TRANS/WP.29/1000
2 April 2004

ПРОЕКТ ДОПОЛНЕНИЯ 24 К ПОПРАВКАМ СЕРИИ 03 К ПРАВИЛАМ № 37

(Лампы накаливания)

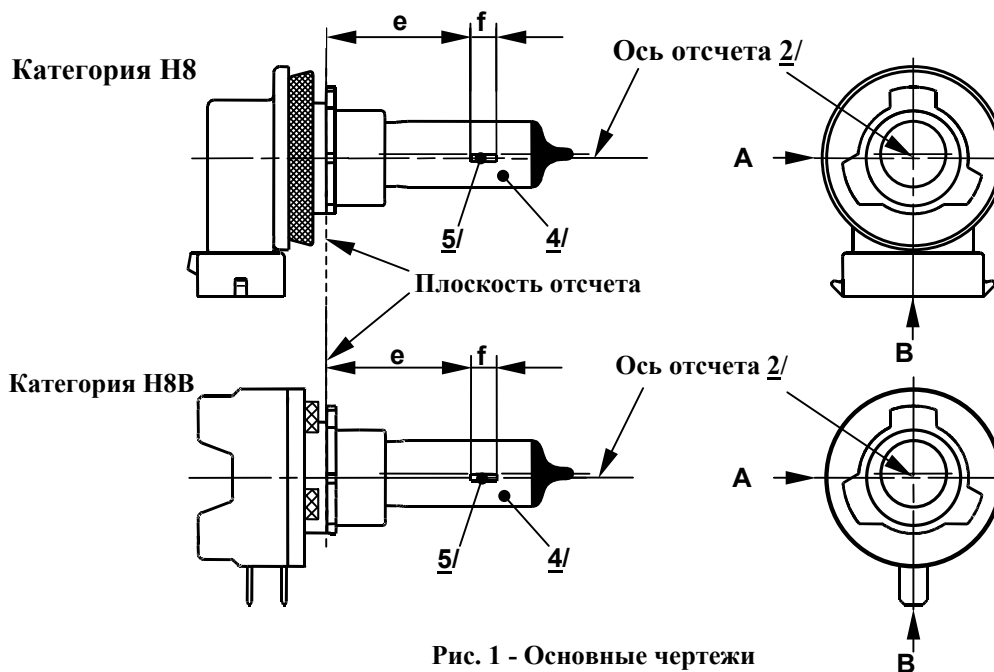
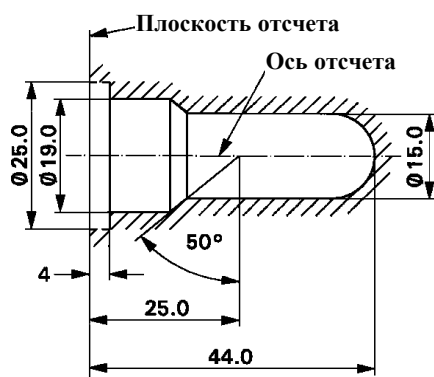
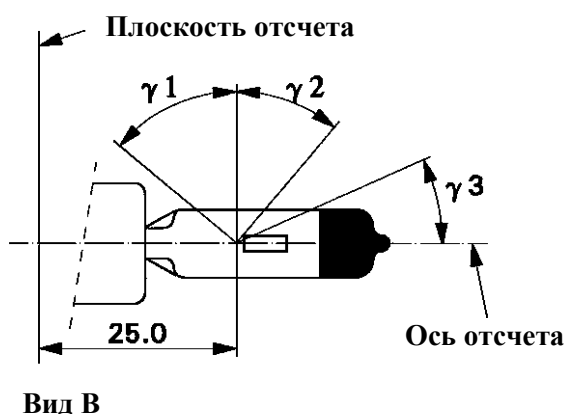
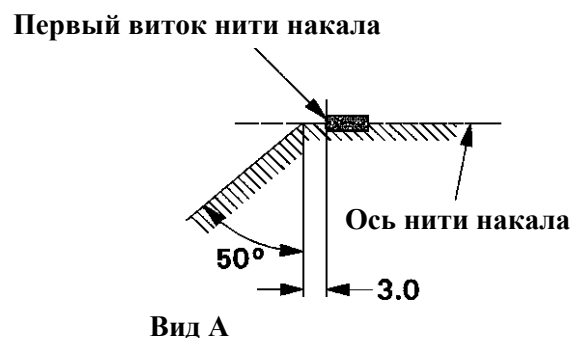
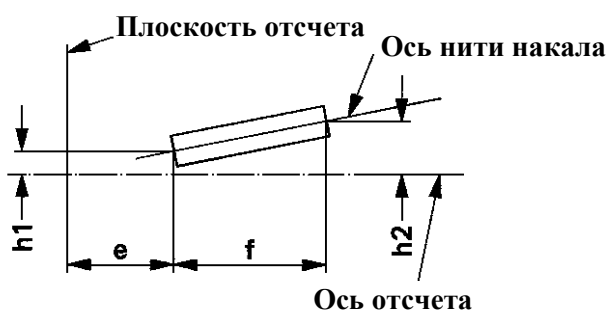
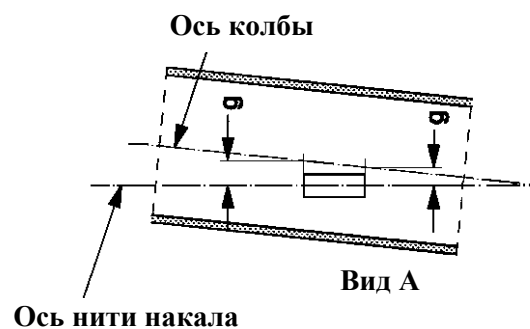
Спецификации H8/1 – 4 заменить новыми спецификациями H8/1 – 4 (см. последующие страницы).

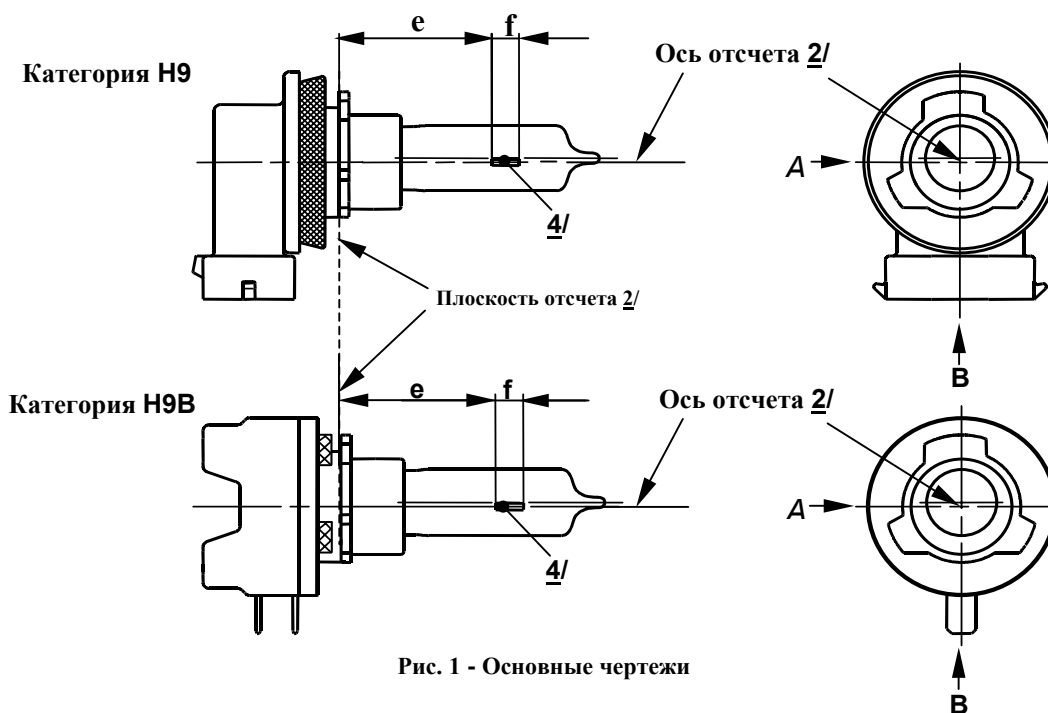
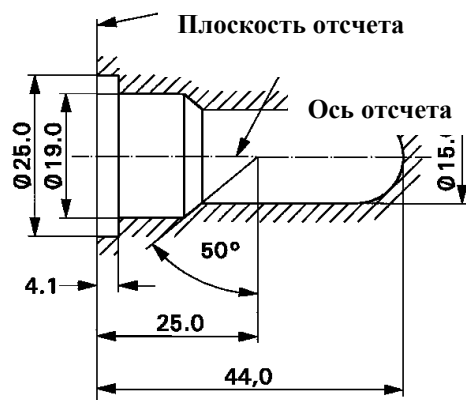
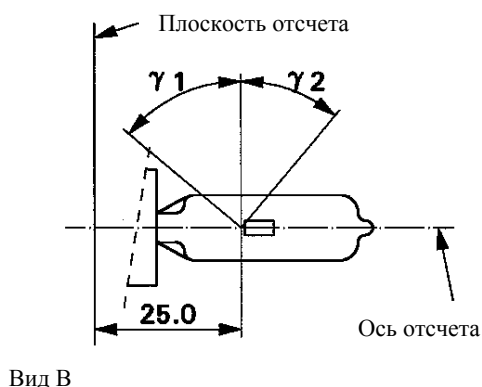
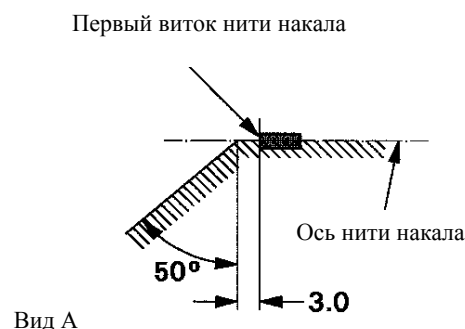
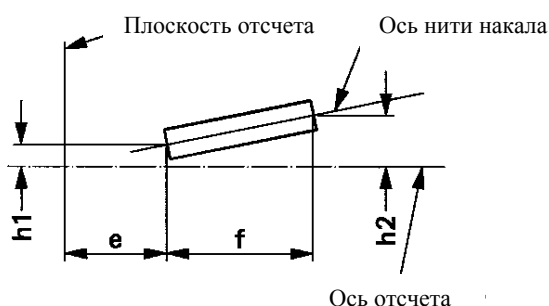
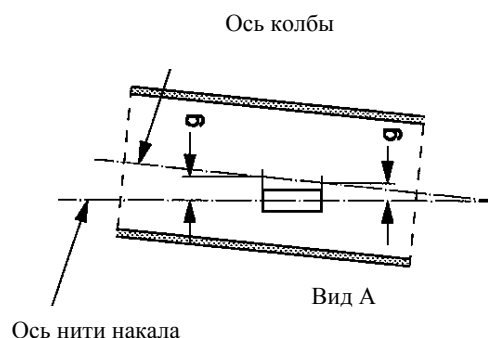
Спецификации H9/1 – 4 заменить новыми спецификациями H9/1 – 4 (см. последующие страницы).

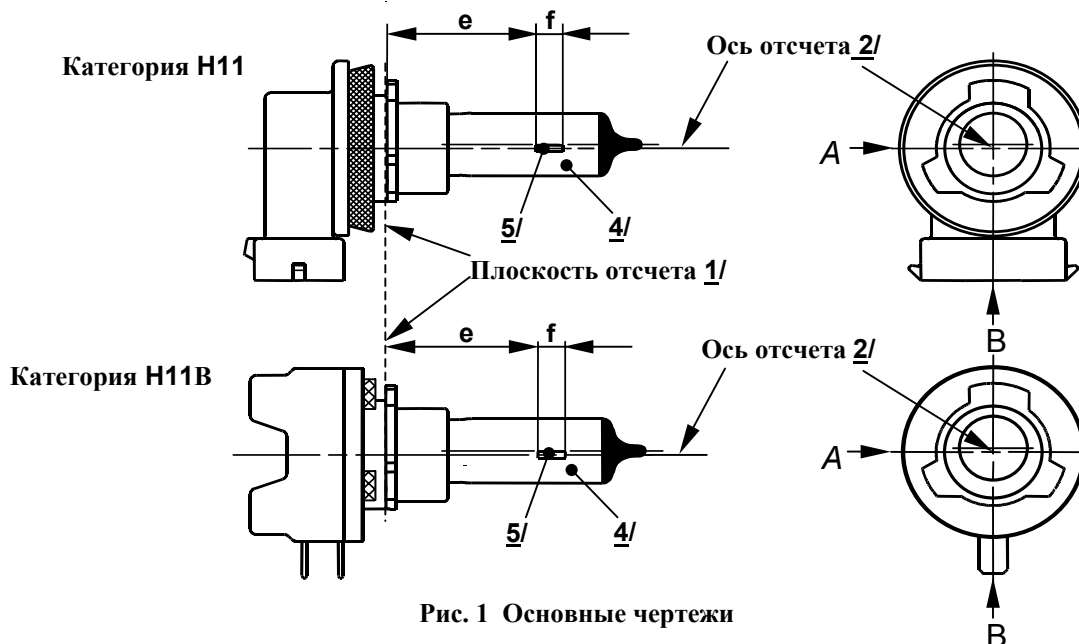
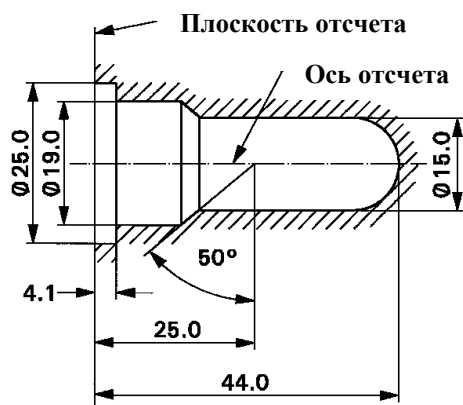
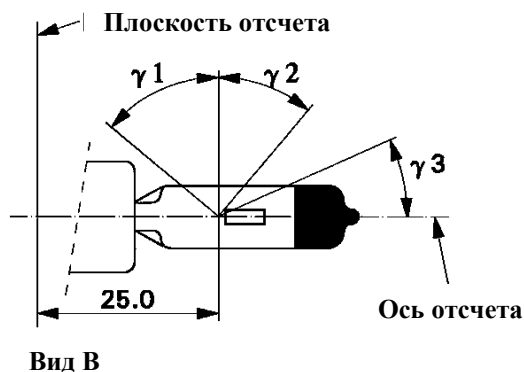
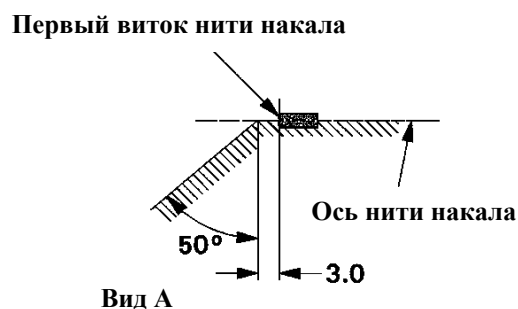
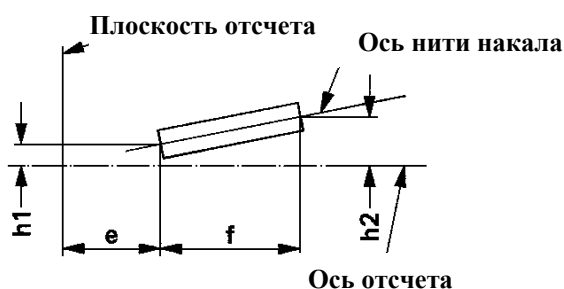
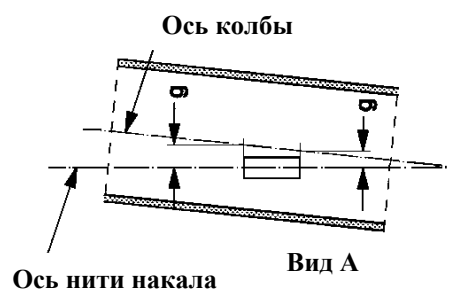
Спецификации H11/1 – 4 заменить новыми спецификациями H11/1 – 4 (см. последующие страницы).

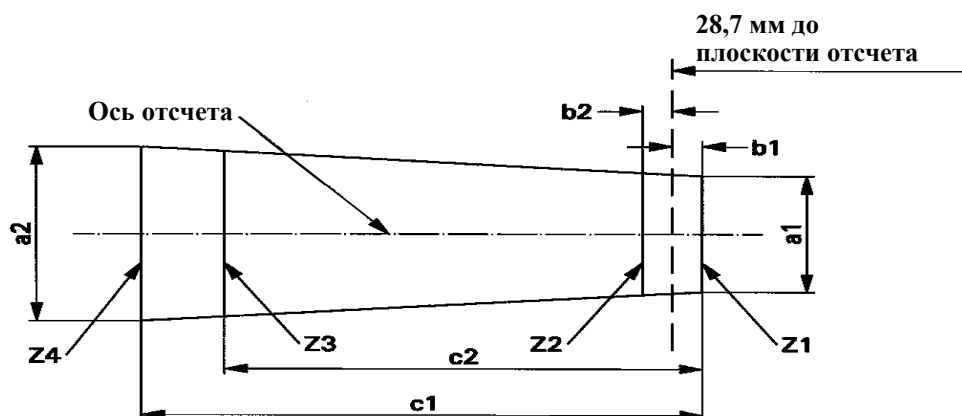
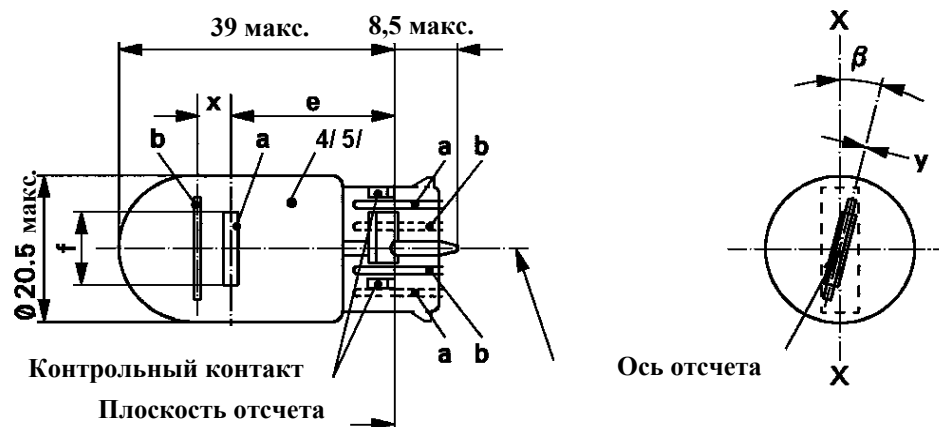
Спецификации HIR2/1 – 3 заменить новыми спецификациями HIR2/1 – 3 (см. последующие страницы).
